Blue Print ADH23414, ADH23607

Primene:
Honda Accord 7/98 > 3/03

HONDA ACCORD – PRIMENA GLAVNOG CILINDRA KVAČILA

Vodič za primenu Honda Accord 7/98 > 3/03

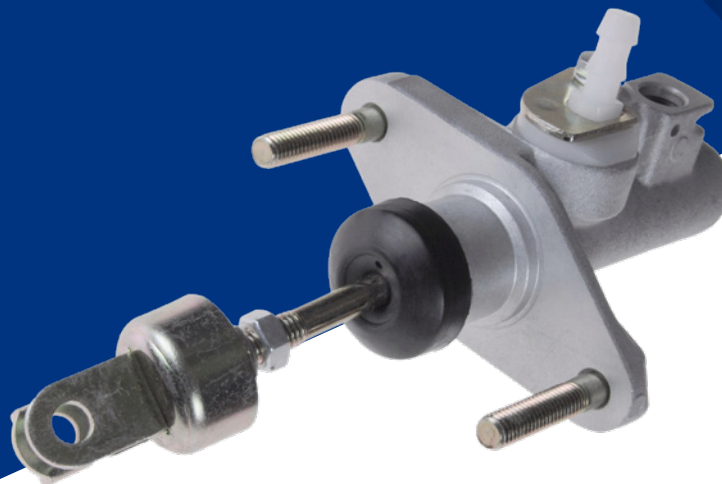
Saznali smo da Honda ima problema sa nabavkom glavnog cilindra kvačila koji je ugradjivan u nekim ranijim modelima Honda Accord sa engleskom specifikacijom od 1998. do 2003.

Sada se više ne proizvodi glavni cilindar kvačila koji je ugradjivan na proizvodnoj liniji i ne može se nabaviti kao deo za zamenu.

Za rešavanje ovog problema Honda treba da nabavlja kasniji model glavnog cilindra kvačila za zamenu, ali to znači da je takodje neophodno zameniti i sve ostale delove u radnom sistemu kvačila (cevi kvačila, pomoćni cilindar kvačila itd.) kako bi bila moguća ugradnja novijeg modela glavnog cilindra kvačila.

Blue Print broj dela ADH23414 je takodje novijeg dizajna usled toga što proizvođači više ne proizvodi raniji dizajn.

Usled ovog problema, kupci će morati da nabavljaju kompatibilne cevi od Hondinog dilera. Pomoćni cilindar kvačila se može nabaviti kod Blue Print - broj dela ADH23607.
